平成24年度 西小学校通学路対策箇所図

平成24年度 南小学校通学路対策箇所図

令和6年度 三朝小・中学校通学路対策箇所図

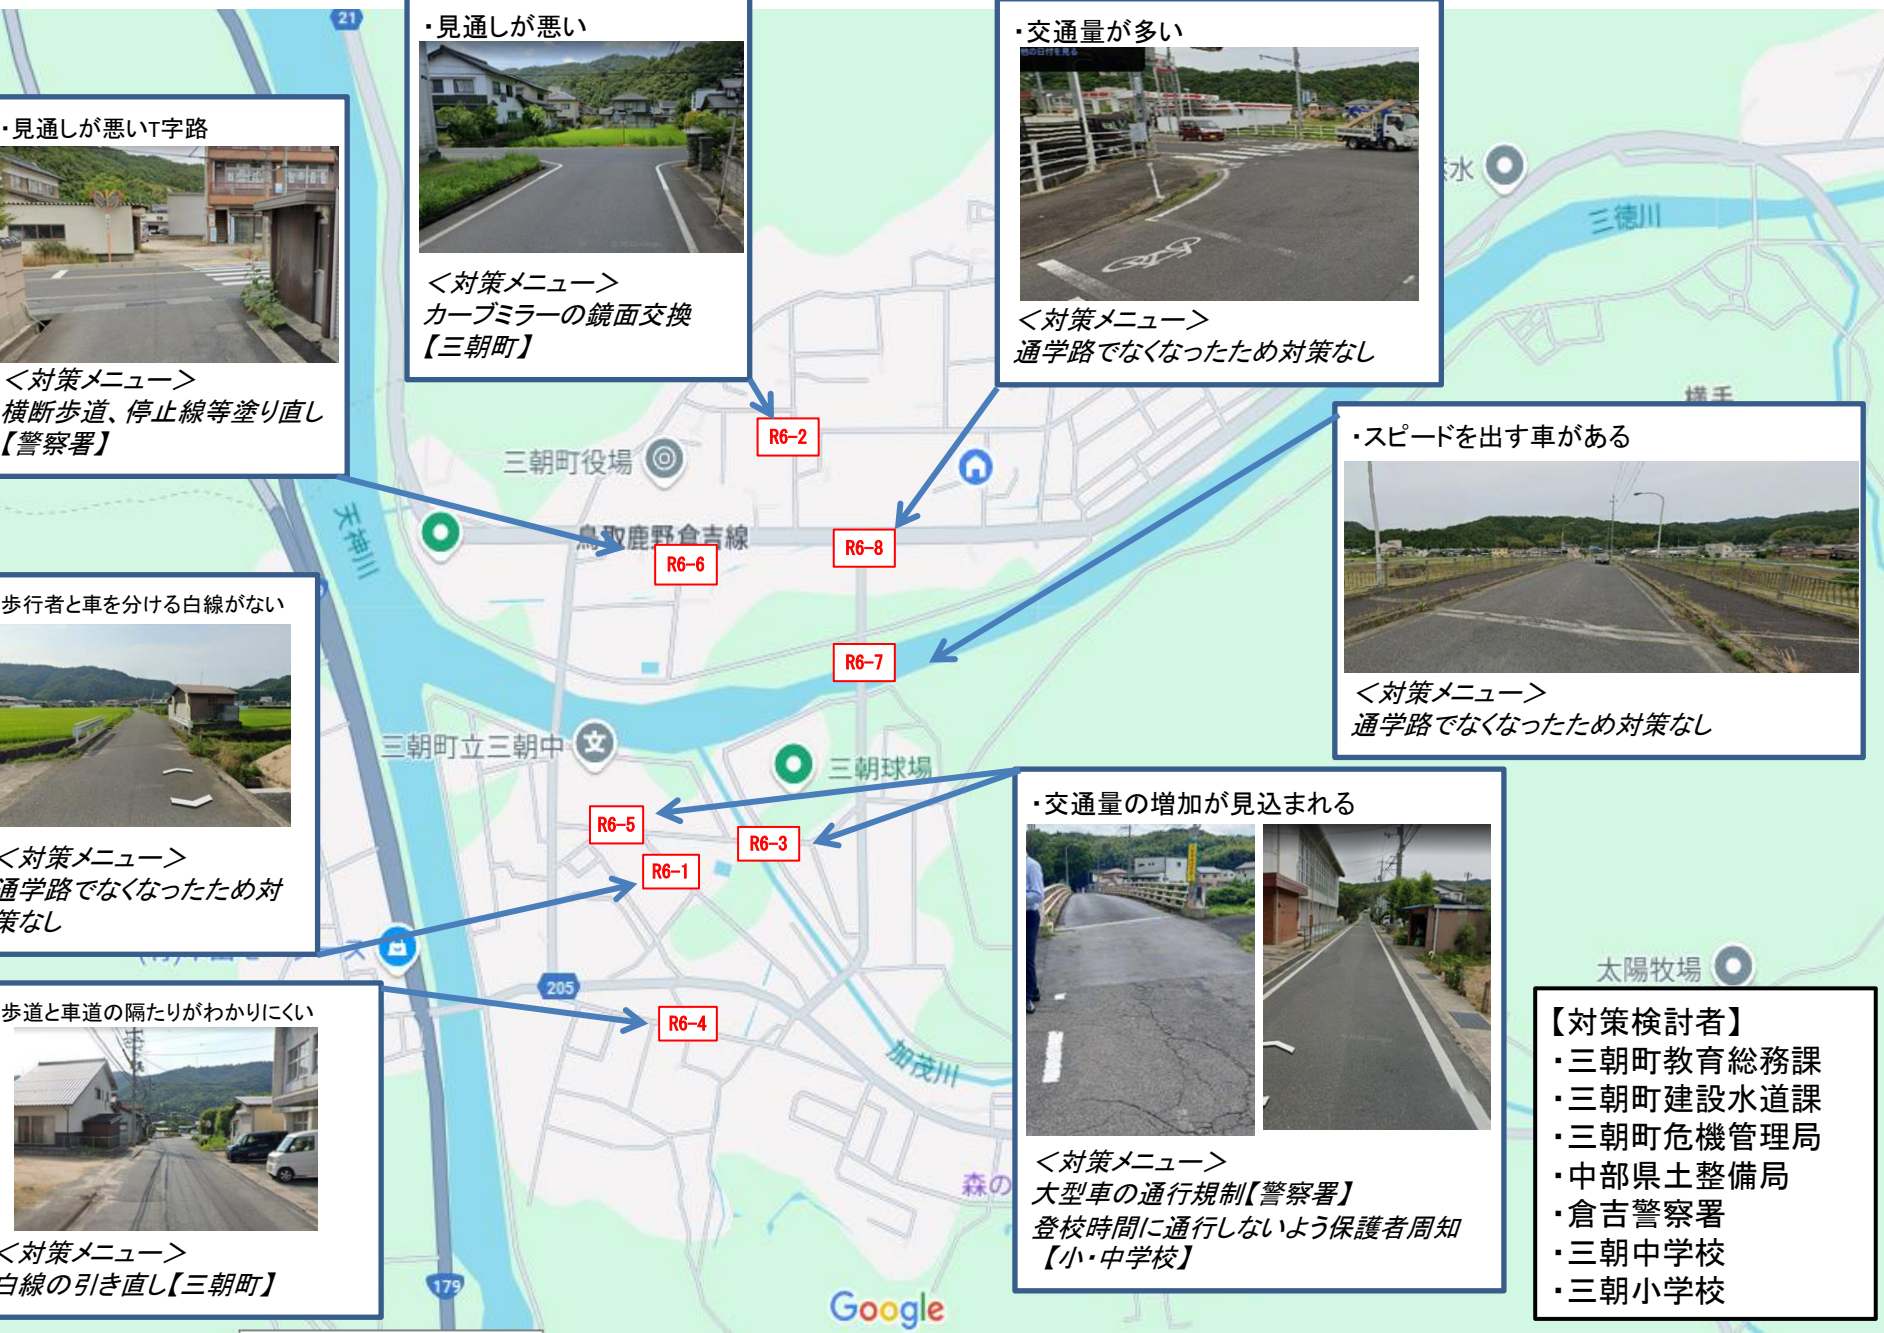
・見通しが悪いT字路

・見通しが悪い

・交通量が多い

・スピードを出す車がある

・交通量の増加が見込まれる

・歩行者と車を分ける白線がない

・歩道と車道の隔たりがわかりにくい

＜対策メニュー＞
横断歩道、停止線等塗り直し
【警察署】

＜対策メニュー＞
カーブミラーの鏡面交換
【三朝町】

＜対策メニュー＞
通学路でなくなったため対策なし

＜対策メニュー＞
通学路でなくなったため対策なし

＜対策メニュー＞
大型車の通行規制【警察署】
登校時間に通行しないよう保護者周知
【小・中学校】

＜対策メニュー＞
通学路でなくなったため対策なし

＜対策メニュー＞
白線の引き直し【三朝町】
